Asunto: Corregir la orientación de instalación de la junta esférica para asegurar el acceso al conector de grasa

Marca	TTX	Producto	Junta esférica	Fecha	Septiembre de 2020
Número(s) de parte	TXMS50580

Figura 1: Orientación de instalación correcta de la junta esférica

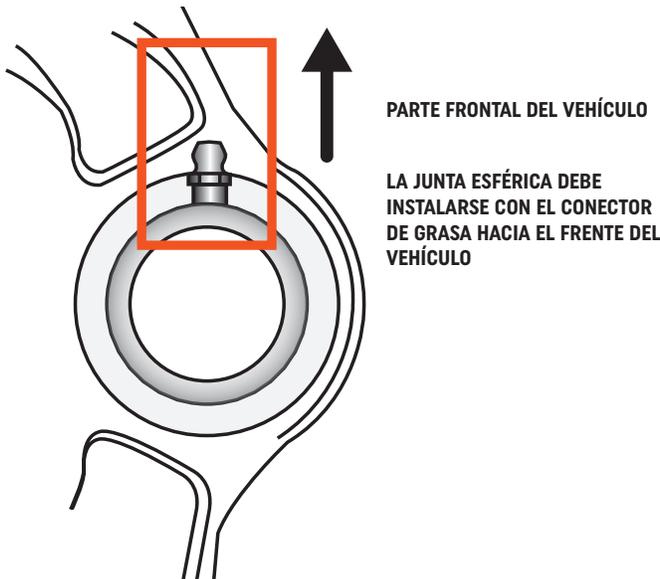
Para las aplicaciones asociadas con este número de parte y que contienen el brazo de control frontal inferior de acero estampado de fabricante de equipo original, esta junta esférica debe orientarse correctamente durante la instalación para asegurar el acceso adecuado al conector de grasa.

La junta esférica debe instalarse con el conector de grasa orientado hacia el frente del vehículo. Esto asegurará suficiente espacio libre para cualquier servicio de lubricación. **Vea la Figura 1.**
